febiEXAKT

Rot Başı

febi no. 22044

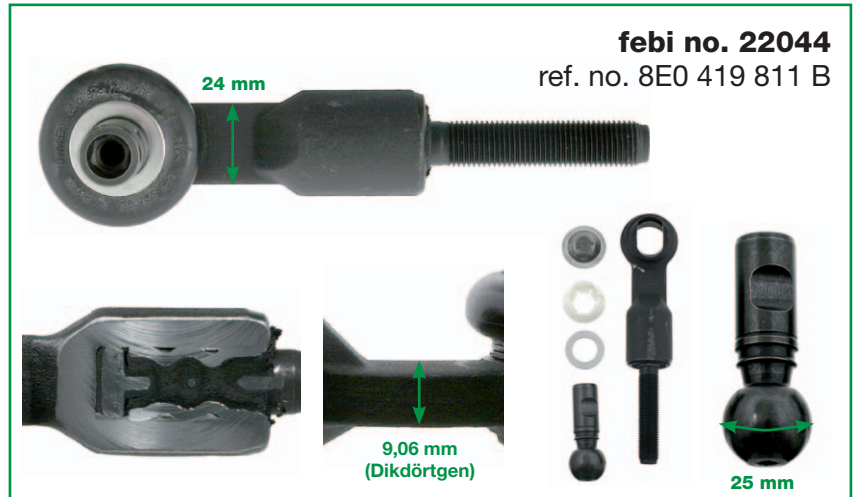
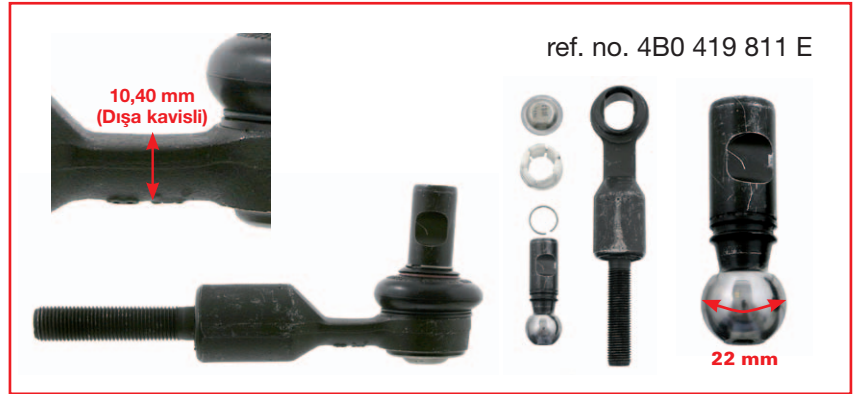
Sürüş esnasından rot başlarından ses gelmesi.

Eski tip rot başı (ref. no: 4B0 419 811 E) aşırı yük durumunda ses yapıyor. Bu tip rot başı yenisi ile değiştirilmiştir ve artık Audi, VW, Skoda araçlarında kullanılmamaktadır.

febi, 22044 (ref. no. 8E0 419 811 B) nolu ürünün kullanılmasını tavsiye eder.

- Daha geniş çap sayesinde artırılmış yük taşıma kapasitesi.
- Daha dayanıklı gövde.
- Rot başı körüğünü korumak için yerleştirilmiş sekman.

Önemli: Yeni tip rot başında, gövde içerisindeki plastik kısım ile konforlu bir sürüş tecrübesi sağlanmış ve titreşimlerin öteki parçalara aktarılması engellenmiştir.
